*Ministero dell' Ambiente
e della Tutela del Territorio e del Mare*

DIVISIONE II – SISTEMI DI VALUTAZIONE AMBIENTALE

**OGGETTO: [ID_VIP: 4657] – Progetto “Linea 132 kV in semplice terna Dolo - Piove di Sacco”.
Intervento di manutenzione alla linea elettrica tra i sostegni 132-136 e 162-164.
Valutazione preliminare ai sensi dell’art. 6, comma 9, del D.Lgs. 152/2006 e
ss.mm.ii. Nota tecnica.**

Fig. 1: Estratto “Carta dei vincoli”- Planimetria generale degli interventi sull’elettrodotto 132 kV “Dolo-Piove di Sacco”

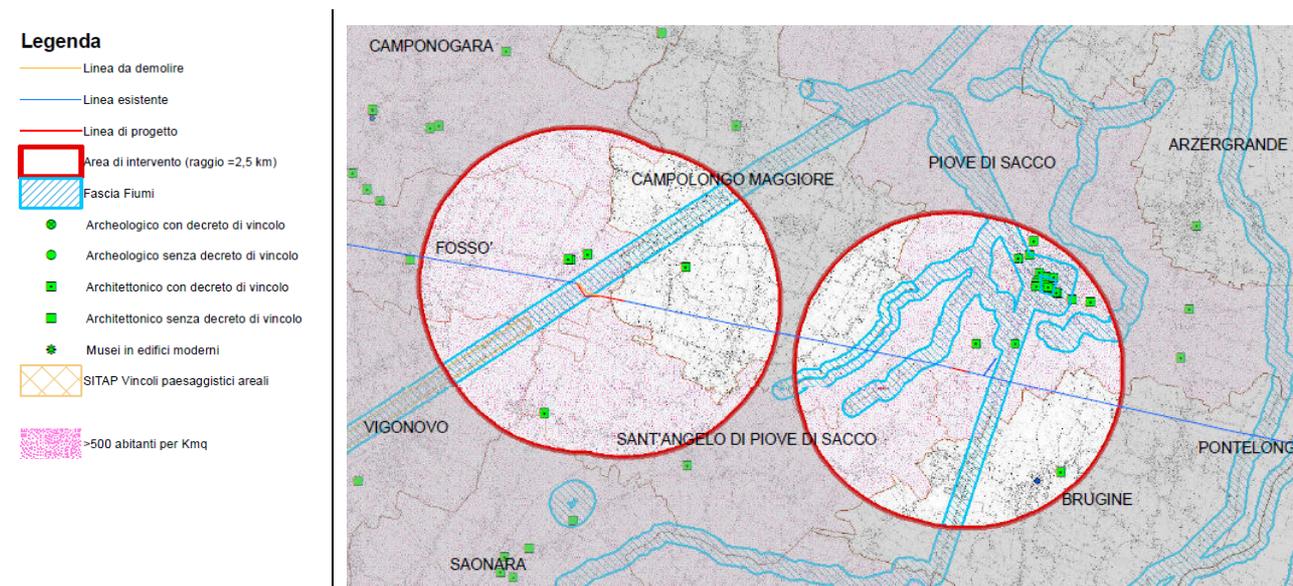
Gli interventi non interferiscono con aree protette o appartenenti alla Rete Natura 2000, presenti in area vasta, e nessun sostegno ricade in zone a rischio idraulico classificate dal PAI con pericolosità P3 o P4.

Le aree di intervento ricadono all'interno della fascia di rispetto vincolata del fiume Brenta (campata S.132/A – S.133/A) e in altri corsi d'acqua minori, quali scoli ed affossature non soggetti a vincolo paesaggistico (campata S.162/A – S.164/A), quest'ultimi valutati dal Proponente non impattati dalla realizzazione del progetto.

Fig. 2: Estratto “Corografia su base CTR”- Intervento tra i sostegni nn. 132-136

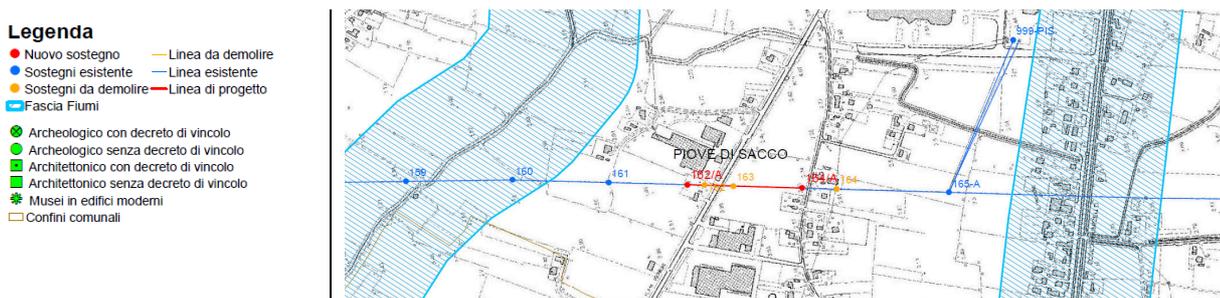
I sostegni posti a Sud del Brenta (nn.133-134-135-136) risultano posizionati in un'area classificata a rischio idraulico ed idrogeologico.
